# 工程指示 / 要求簡箋 ENGINEER INSTRUCTIONS(E.I.)

| **工程指示編號:** | **EI-** 4790 | **修改版本:** | E |
| **工程編號:** | J 853 | **工程名稱:** | 大窩坪（延坪道） |

內容:
修訂E： 幕牆更新：取消5F攔河，轉角企增加掛扣。
窗玉更新：更改SH窗鎖點。修改窗玉角碼。

| 名稱 | 多點鎖放樣圖 | 制圖 | 付吉寧 | 2022.05.20 | 修改 | A | B | |

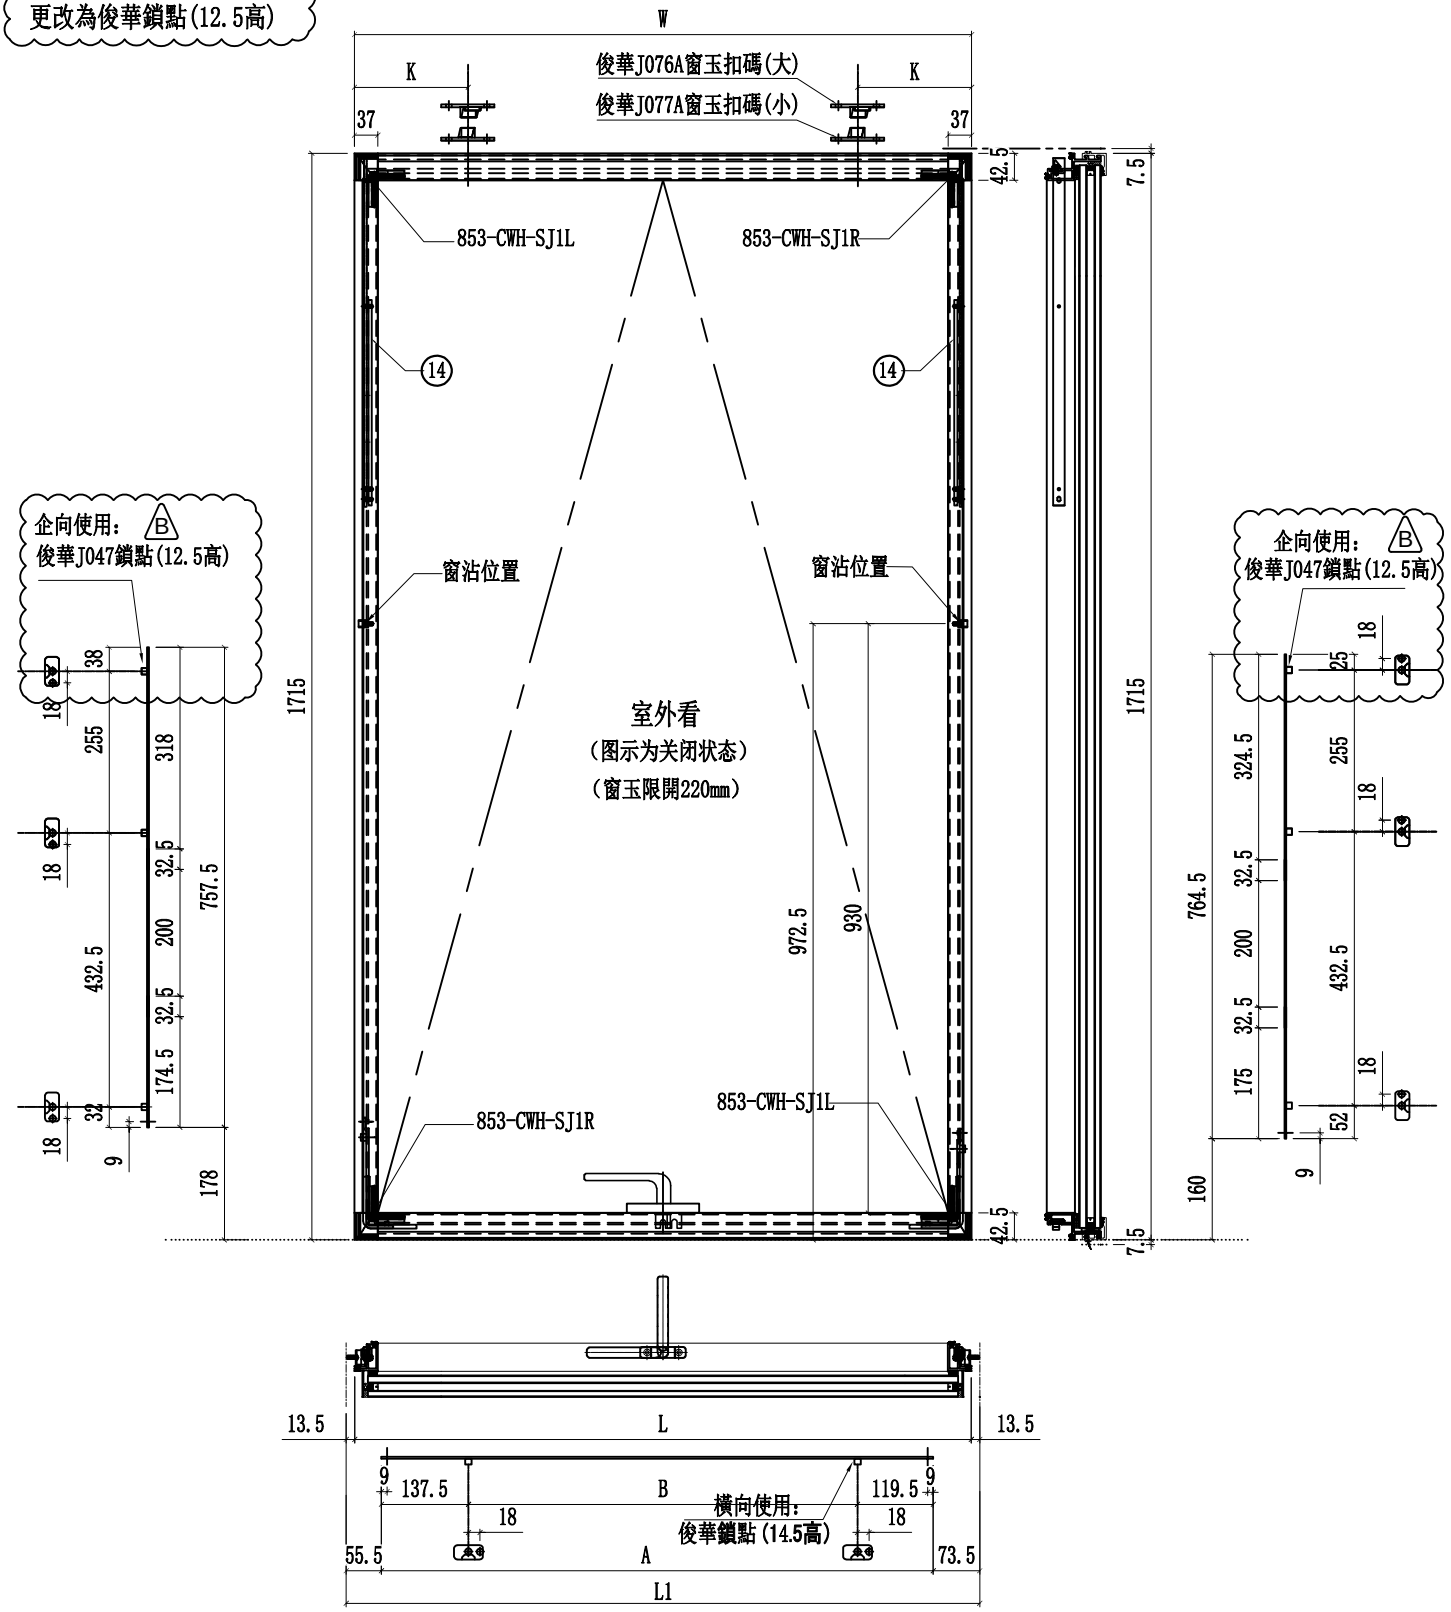
依據EI4439－A修改分格寬度及物料編號

依據EI4956 修改企向鎖點
原東成鎖點202-06(12.5高)
更改為俊華鎖點(12.5高) B
